東海再処理施設の廃止措置計画変更認可申請対応等について

令和5年7月6日
再処理廃止措置技術開発センター

「スラッジ貯蔵場の津波対策における止水弁の設置」に係る申請書への追記について

令和5年7月6日
再処理廃止措置技術開発センター
環境保全部

図 8 交換した新しいバルブ(ハンドル径φ100 mm)の設置状況

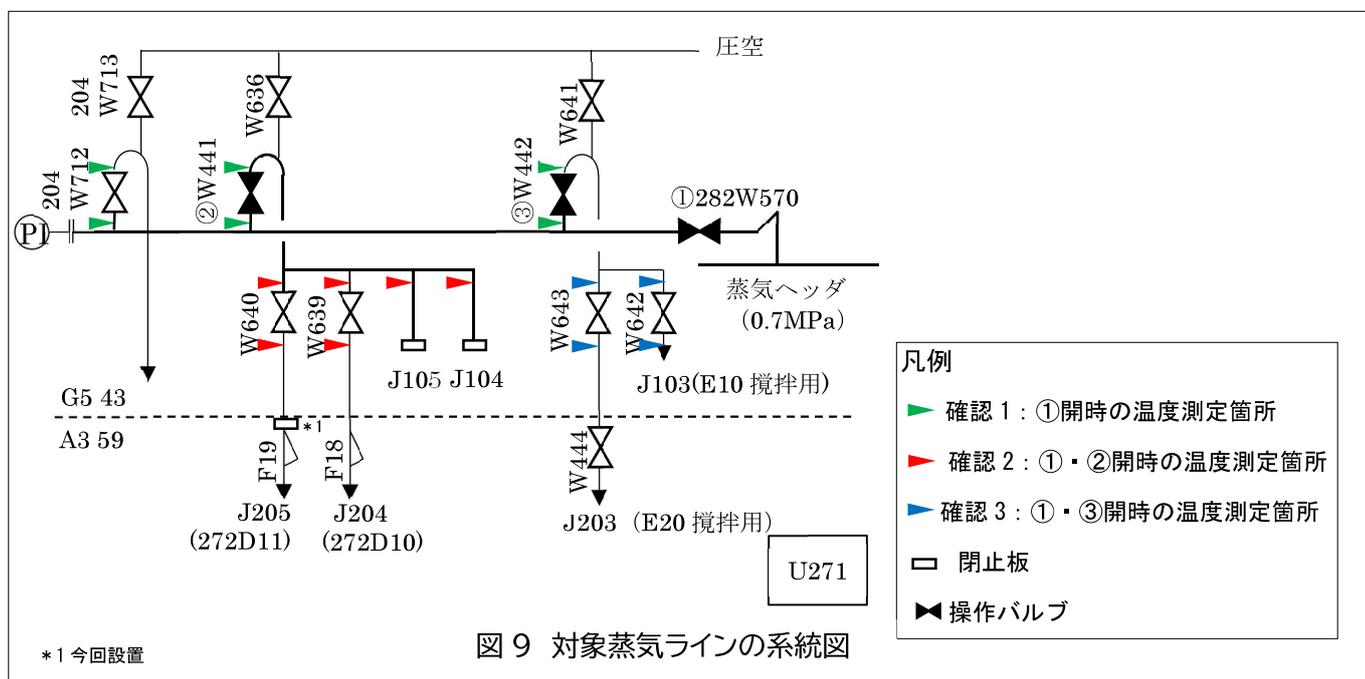
当該バルブの設置位置は、周囲を配管サポート及び配管で囲まれており、更に設置位置が床面に近く（床から弁中心まで約 25 cm）、奥まった場所である。操作は体がかがめて、伸ばした両手でバルブハンドルを握らなければならず、バルブに対して平行に操作することが困難であり、ねじれる方向に力が加わり結果として過剰な力が弁棒やねじ部に作用し、長年の開閉操作により、弁棒の曲がり、シャフトねじ部の傷が発生したものと考えられる（図7）。

新しいバルブについては、ハンドル径を小さいもの（150 mmφ→100 mmφ）にし、

開閉操作は、作業員が片手で行えるようにした。これにより、ねじれる方向に力を加えることなく、バルブに過剰な力が作用しないようにした。(図 8)。

271W640 を新品バルブのバルブに交換した。交換に際しては事前にバルブの健全性を耐圧試験（水圧）により確認した上で行った。

別図-6 (1/3) スラッジ貯蔵場の津波対策における止水弁の設置に係る工事フロー

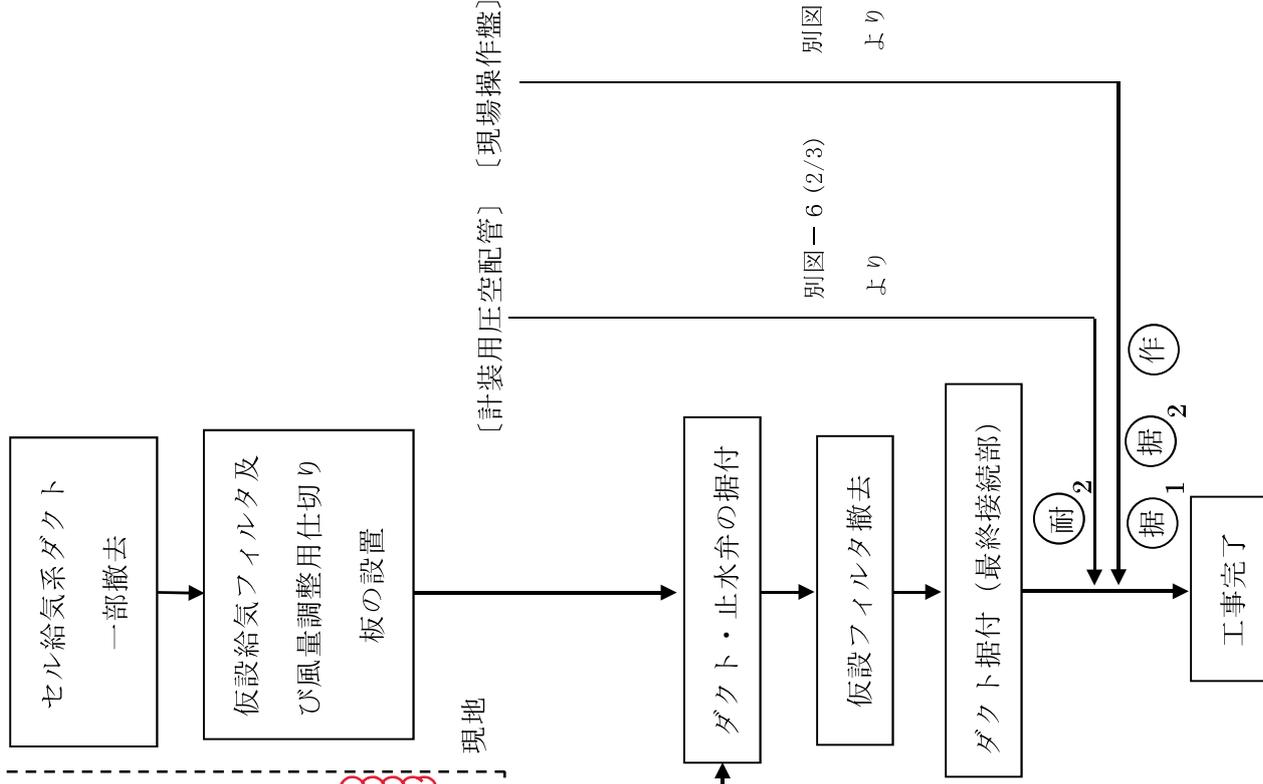
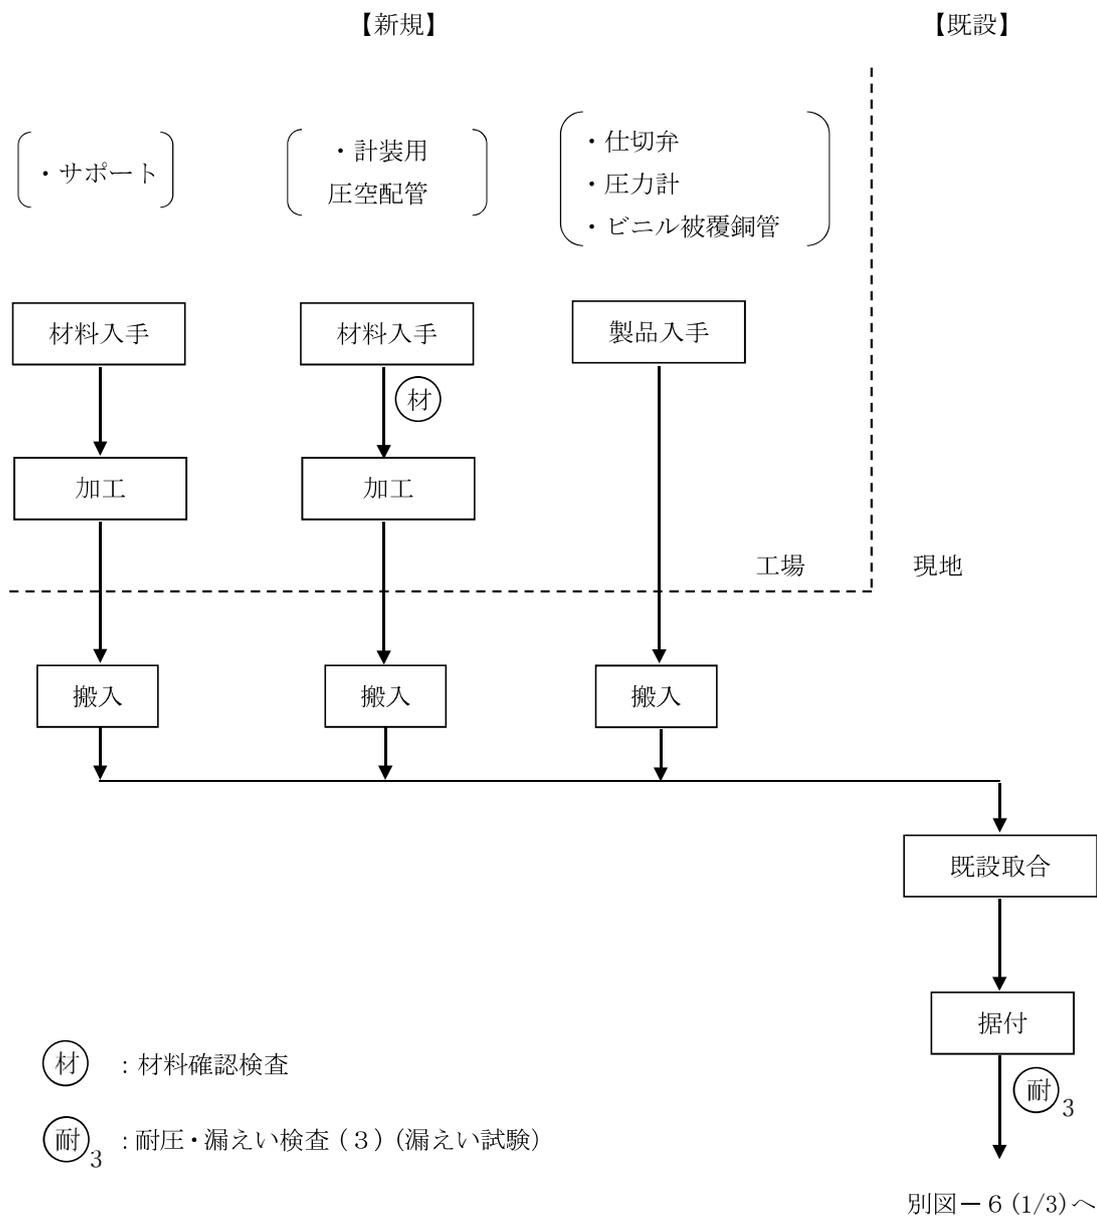
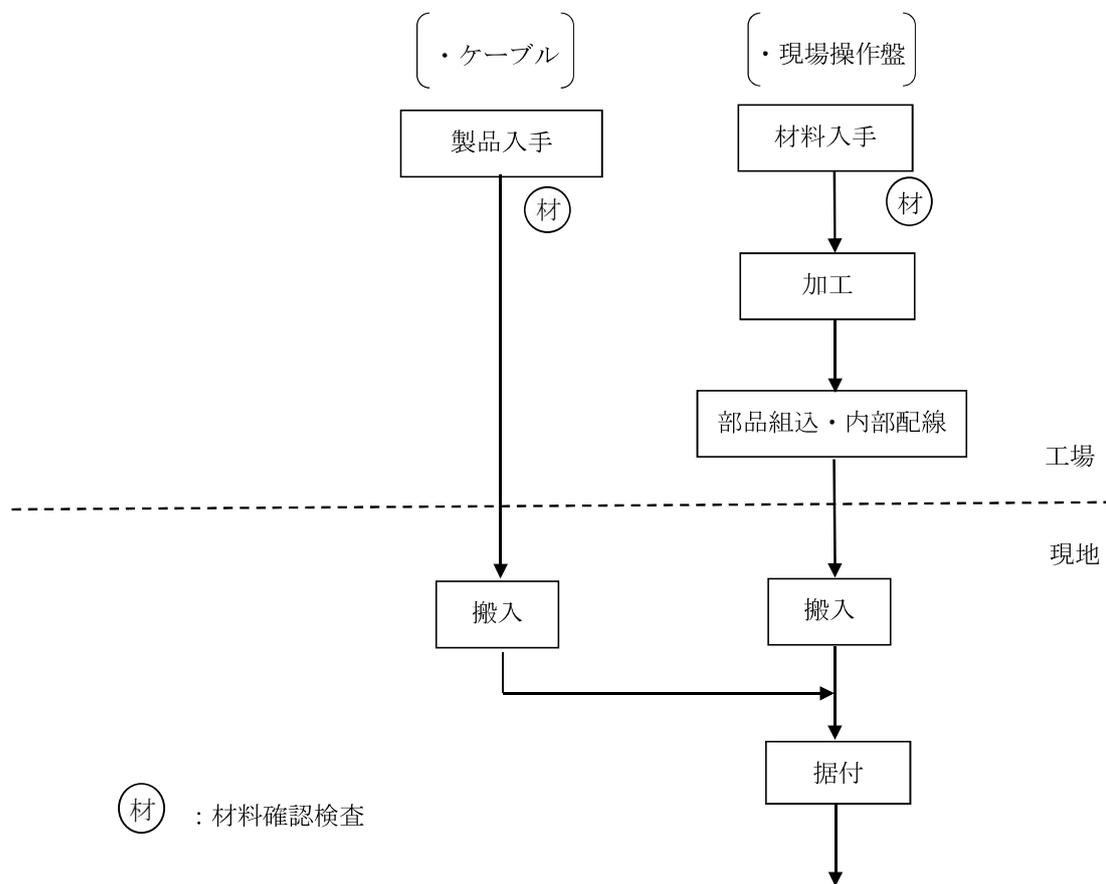
番号	追記箇所	追記内容	考え方
①	3. 設計の基本方針 P3	第七条(津波による損傷の防止)を追記	止水弁によりセルへの海水流入を防止するため、関連する技術基準(第七条 津波による損傷の防止)を追記した。
②	5. 工事の方法 (1) 工事の手順 ② 耐圧・漏えい検査(1) (耐圧試験) P8	検査対象に止水弁を追記	止水弁の止水性能を確認するため、止水弁の耐圧試験を追記した。
③	別図-6 (1/3)	止水弁の耐圧試験を工事フローに追記	同上
④	添付書類 1. 申請に係る「再処理施設の技術基準に関する規則」との整合性 第七条 P1-1、P1-6	廃止措置計画(原規規発第2110059号:令和3年10月5日認可)の津波影響評価を踏まえ、セルへの海水流入を防ぐために止水弁を設置すること及び止水弁等がスラッジ貯蔵場の最大浸水深に耐えることを追記	止水弁が止水性能を有することを示すため、当該条項に左記を追記した。
